PARERE SUL RIASSETTO VIABILISTICO DI PIAZZA BALDISSERA

11 Maggio 2024

La Consulta della Mobilità Ciclistica e Moderazione del Traffico – *organo ufficiale del Consiglio Comunale della Città di Torino* – esprime il suo parere sul progetto di riassetto viabilistico di piazza Baldissera, condiviso dal RUP Ing. Strozzi in data 17 aprile 2024.

1. PREVEDERE CORSIE PROTETTE PER IL TPL / MEZZI DI SOCCORSO

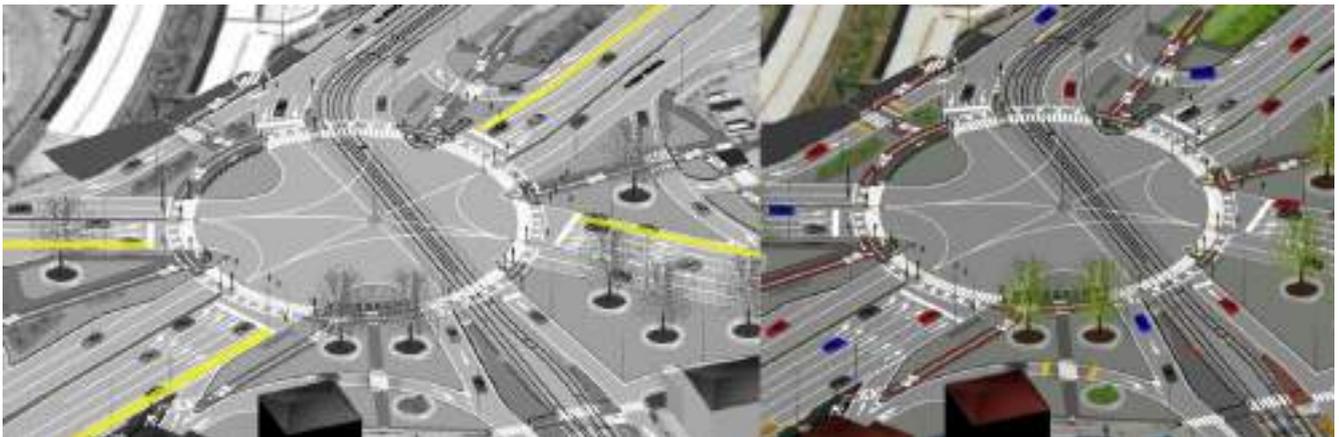
Da progetto, per il TPL su gomma non vi è alcuna corsia protetta per accedere all'incrocio.

► L'invito della Consulta Mobilità è quindi di **prevedere delle corsie dedicate al TPL / ambulanze / VVFF, sorvegliate da telecamere e protette da cordoli** (nell'immagine sotto, in giallo), per prevenire l'occupazione indebita da parte di persone in auto. Gli autobus in arrivo all'incrocio devono "sfrecciare" di fianco alle auto in coda, aumentando la velocità commerciale e al contempo l'attrattività del TPL come mezzo di trasporto. Non è più accettabile vedere il mezzo pubblico bloccato in coda dalle auto private (ove senza corsie dedicate, o nelle corsie "promiscue").

2. AUMENTARE LA DIMENSIONE MINIMA DELLE CICLABILI

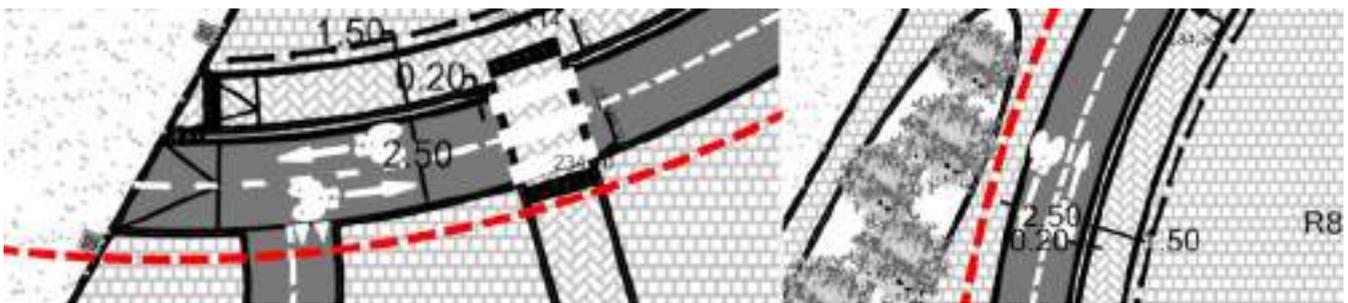
Sulle tavole di progetto, la Consulta nota una larghezza massima della ciclabile bidirezionale di **2.5m**, ossia pari al minimo di legge, per tutto il percorso ad anello e delle direttrici radiali che vi convergono. Larghezza teorica, a cui va sottratto lo spazio di sicurezza (15-20cm) per non toccare lo spigolo esterno con il pedale, solitamente da entrambi i lati. Portando quindi a 2,0m la larghezza utile, dove si incrociano due flussi ciclabili a doppio senso.

Risulta quindi necessario dedicare uno **spazio maggiore**, dato il sempre più frequente uso di **cargo-bike**, oltre ad agevolare un eventuale **sorpasso** e garantire un miglior **comfort** di pedalata.

➤ L'invito della Consulta Mobilità è quindi di **allargare la sezione della ciclabile bidirezionale a 3.0m**, avendo in questo caso molto spazio a disposizione. Pochi decimetri che cambiano però radicalmente la **piacevolezza** di pedalare senza troppi ostacoli e con maggiore libertà.

3. EVITARE ANGOLI A 90° E SPIGOLI VIVI SULLE SVOLTE CICLABILI

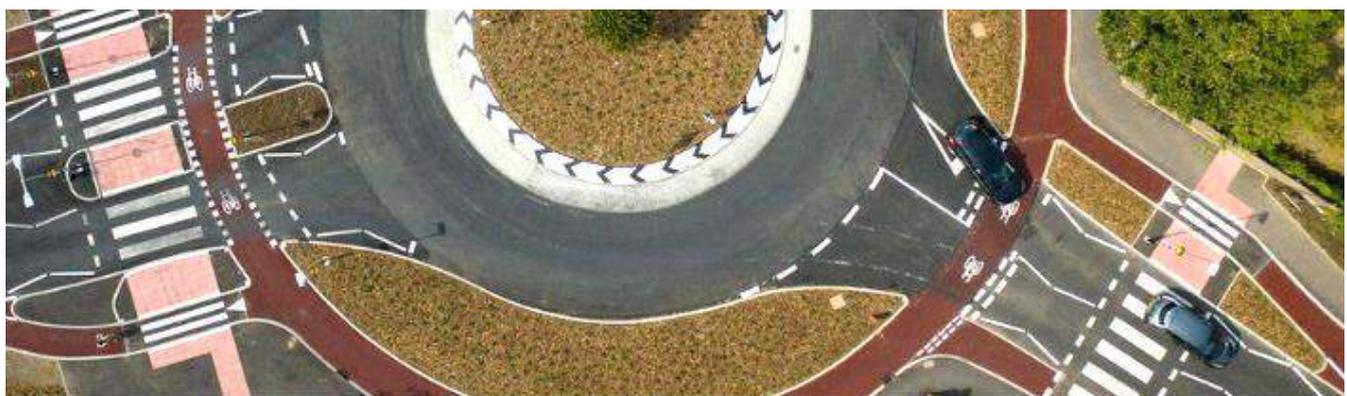
La Consulta nota, in corrispondenza delle intersezioni ciclabili, la presenza di **spigoli vivi a 90°**, che potrebbe creare situazioni di **pericolo** e scarsa **sicurezza**. Risulta quindi necessario dedicare uno spazio maggiore, alla luce del sempre più frequente uso di cargo-bike con ingombri più grandi e una maggiore difficoltà di curvatura, oltre a garantire un miglior **comfort** di pedalata.

► L'invito della Consulta Mobilità è quindi di evitare spigoli vivi e di **modificare l'angolo di curvatura delle intersezioni ciclabili rendendolo più sinuoso e morbido**, avendo in questo caso molto spazio a disposizione. Una accortezza di dettaglio che cambia radicalmente la piacevolezza di pedalare senza troppi ostacoli e con maggiore libertà, migliorando l'esperienza di viaggio.

4. AUMENTARE LA ZONA DI ATTESA AI SEMAFORI

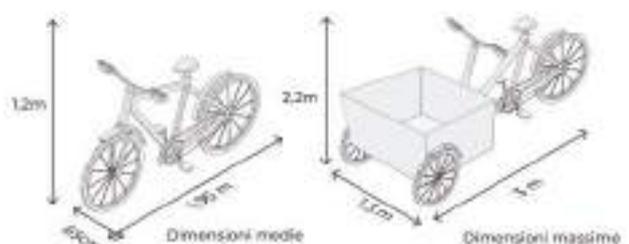
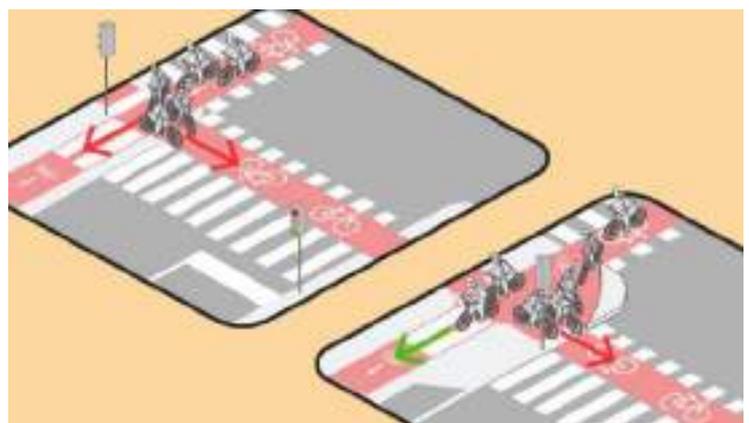
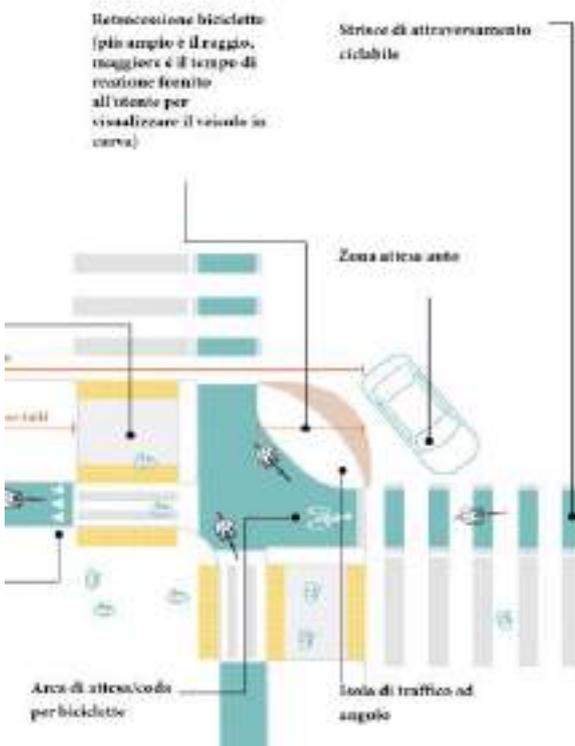
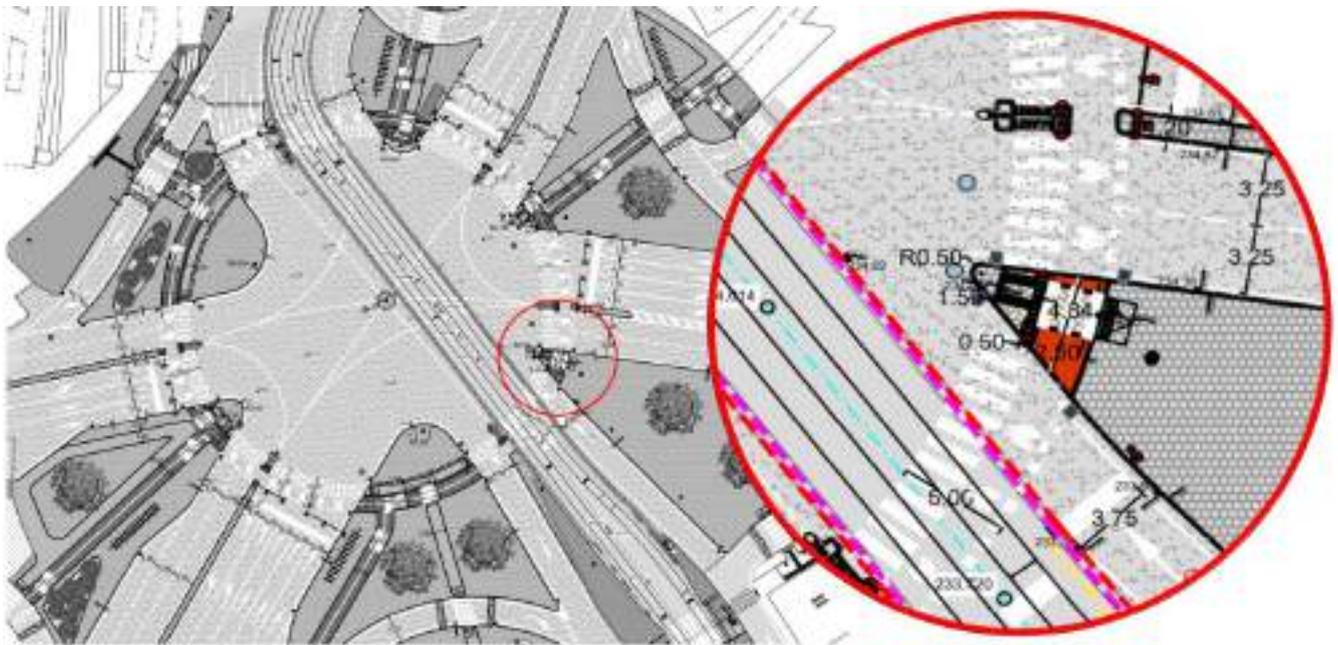
Qualora più persone in bici si trovassero in attesa durante la fase semaforica rossa, si verificherebbe una possibile criticità tra via Cecchi e corso Vigevano, dove lo spazio libero a disposizione è davvero risicato (4m). Ciò rappresenta un punto molto delicato del nodo.

► L'invito della Consulta Mobilità è quindi di **aumentare l'area della zona d'attesa tra via Cecchi e via Vigevano**, per poter recuperare spazio in cui concentrare l'accumulo di ciclisti che si apprestano a proseguire.

5. PAVIMENTAZIONE ROSSA SUGLI ATTRAVERSAMENTI CICLABILI

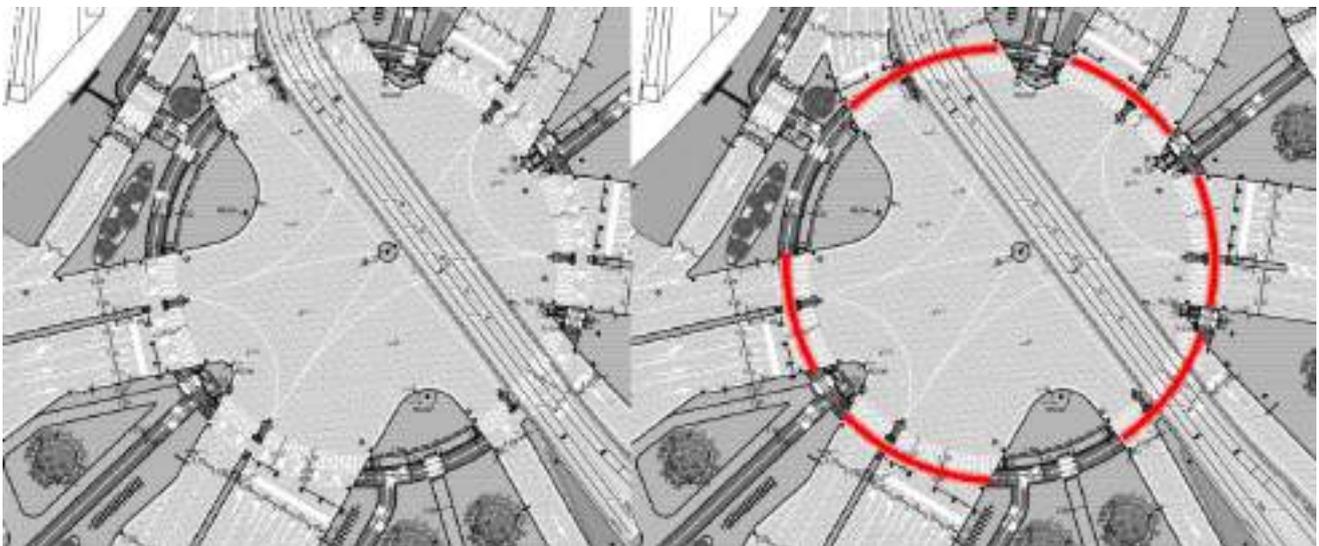
La Consulta denota, in corrispondenza delle intersezioni ciclabili, una **segnaletica orizzontale insufficiente** a tutelare il più debole, agendo sul più forte. Come ben evidenziano le Linee Guida progettuali della Regione Piemonte, “l’incontro tra due mezzi molto differenti tra loro per massa e velocità rappresenta un potenziale rischio a discapito dell’utente più vulnerabile. Quando un percorso ciclabile incontra o attraversa spazi dove si muovono mezzi con massa e velocità maggiori è opportuno prevedere misure strutturali di limitazione delle velocità veicolari e adeguata segnaletica di avviso”.

► L’invito della Consulta Mobilità è quindi di **migliorare la riconoscibilità degli attraversamenti ciclabili, con una colorazione rossa del fondo**, in pasta o con materiali antiskid, non sdruciolevoli e duraturi nel tempo. Già previsto l’inserimento del pittogramma velocipede trasversalmente all’attraversamento ciclabile, rivolto in direzione del senso di marcia del flusso che tange all’attraversamento.

6. NUOVA CICLABILE SUL CONTROVIALE SUD DI C. VIGEVANO

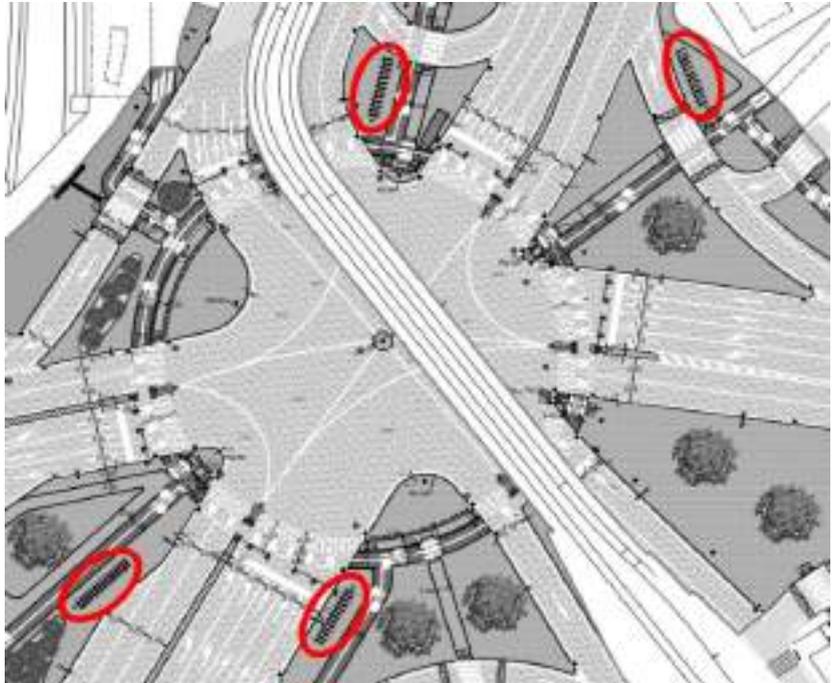
Come descritto nella premessa, la Consulta sottolinea una grande difficoltà nella semplice svolta a destra per chi arriva da corso Prince Oddone e vorrebbe svoltare a destra in corso Vigevano: numerosi semafori e un percorso frammentato non seguono la linea di desiderio ideale. Una semplice “svolta a destra” richiede infatti 6 intersezioni, di cui 2 semaforizzate.

► L’invito della Consulta Mobilità è quindi di **proiettare una nuova pista ciclabile bidirezionale in sede protetta sul controviale sud di corso Vigevano**, almeno fino all’incrocio con corso Vercelli, trasformando se necessario i parcheggi in linea per recuperare dello spazio per il transito veicolare.

8. INSERIRE DEI BOSCHI URBANI CONTRO LE ISOLE DI CALORE

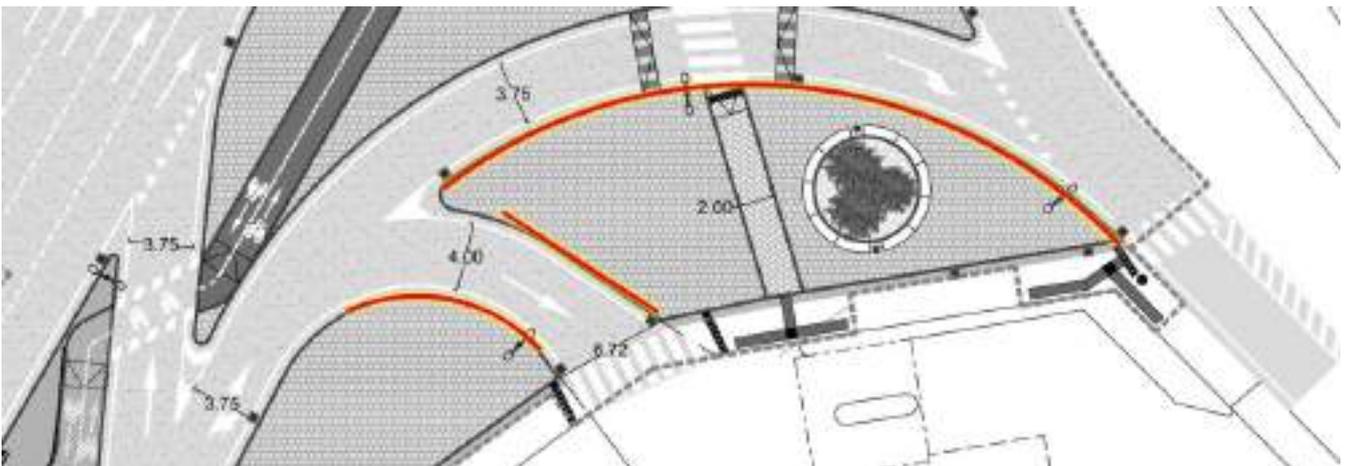
Sebbene la pavimentazione delle piazzette sia progettata ad elevata permeabilità, la Consulta evidenzia che - per quanto doverose in altri contesti - si teme che le aree pedonali non verranno usate come luogo di passeggio, in quanto è davvero poco realistico fermarsi e sedersi su panchine in mezzo a uno svincolo (auto)stradale. Si teme quindi una scarsa vivibilità di queste piazzette pedonali, come cattedrali nel deserto.

➤ L’invito della Consulta Mobilità è quindi di **trasformare le aree pedonali verso l’interno dell’incrocio in piccoli boschi e/o foreste urbane**, con alberi a medio/alto fusto alternati ad arbusti e fiori, eliminando la pavimentazione e rendendo l’intera superficie verde e totalmente permeabile, al fine di limitare la grande isola di calore che verrà a crearsi nell’incrocio più trafficato della Torino futura. Abbiamo chiesto l’aiuto dell’intelligenza artificiale per effettuare delle simulazioni.
